✍ Bürgerantrag nach § 24 GO NRW zur nächsten Sitzung des Hauptausschusses zum Thema
„Umgestaltung der Rechtsabbiegespur Gathe-Neumarkt“

Beschlußvorschlag

Abb. 1 jetziger Zustand seit 2008

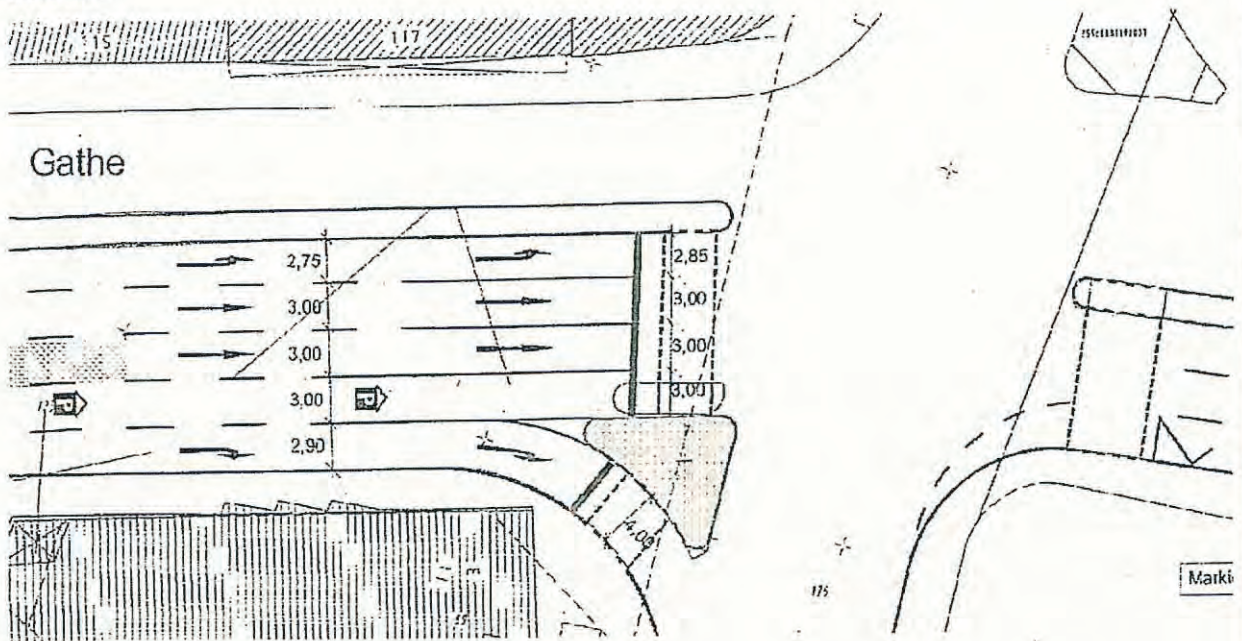
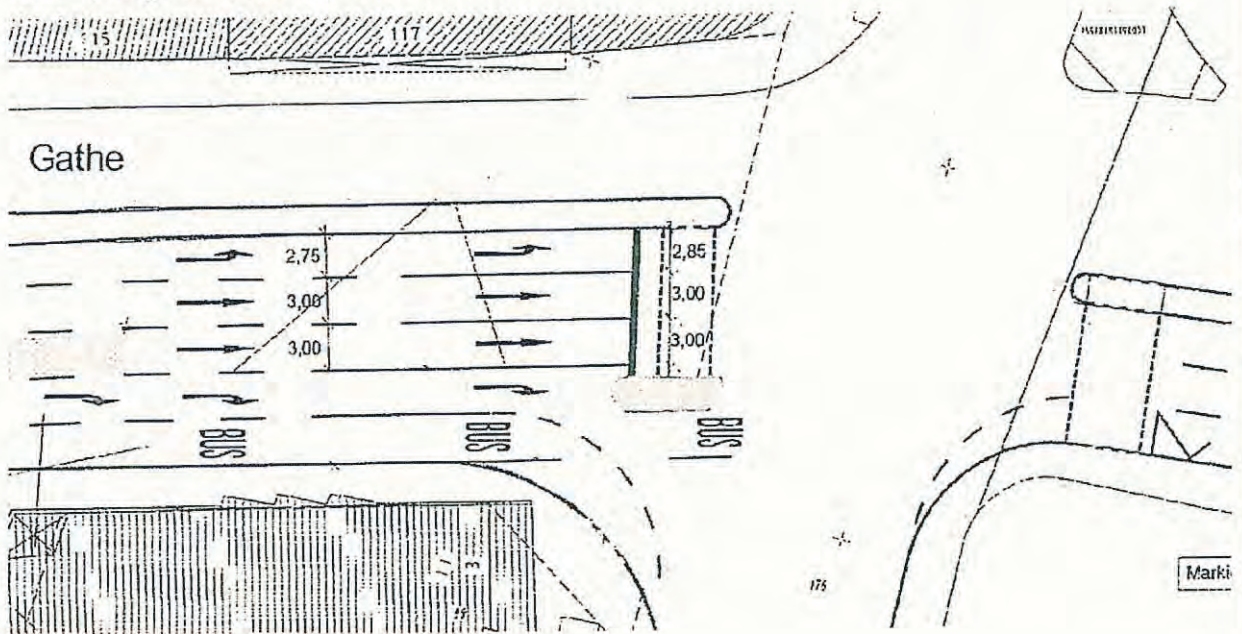
In Drucks. VO/0361/08 wurde die Umgestaltung der Kreuzung Morianstraße / Gathe „zur Verbesserung des Verkehrsablaufes“ beschlossen, indem die Fahrspuren der Gathe nach Süden für den Linien- und Abbiegeverkehr vertauscht wurden (s. Anlage, Abb. 1 jetziger Zustand seit 2008 und Abb.2 baulicher Zustand bis 2008). Dadurch hat sich der Kurvenradius der Rechtsabbiegespur auf ca. 12 Meter reduziert, was in der Planung mit einer entsprechend größeren Fahrbahnbreite berücksichtigt werden muß (Schleppkurvennachweise).

Abb. 3 Regelmäßiges Überfahren der Verkehrsinsel mit Sachbeschädigung und Fußgängergefährdung

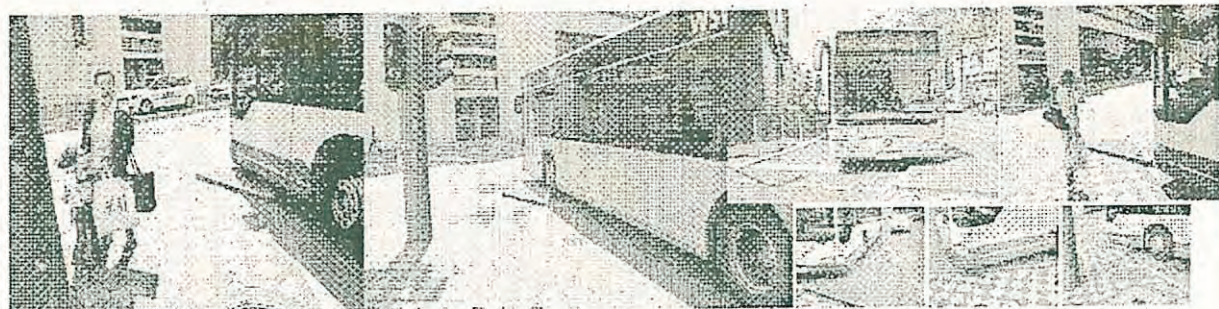
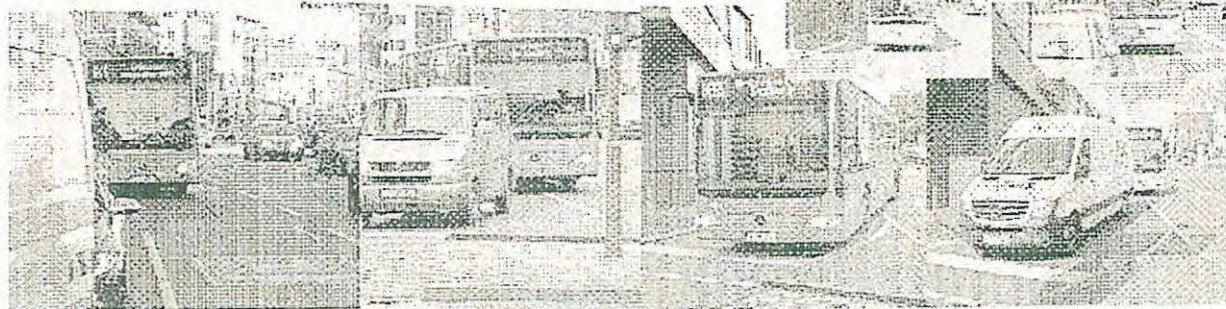
Bei der Rechtsabbiegespur südwärts von der Gathe in die Straße Hofkamp/Neumarkt ist das Überfahren der Randbereiche spätestens mit Beginn der Umleitung des Busverkehrs über den Wall jedoch **die Regel**, s. Anlage Abb. 3.

Ein Fachmann der Universität Wuppertal hat die Planung der Schleppkurven in dieser Rechtsabbiegespur als „gerade noch zulässig“ bezeichnet. Die geplante Fahrbahnbreite der Abbiegespur von 4,00 Meter (vgl. Drs. VO/0361/08) wird indessen insbesondere im Bereich der Verkehrsinsel unterschritten, was dazu führt, daß Linienbusse die Verkehrsinsel regelmäßig überfahren, sie damit regelrecht abrasieren und wartende Fußgänger gefährden.
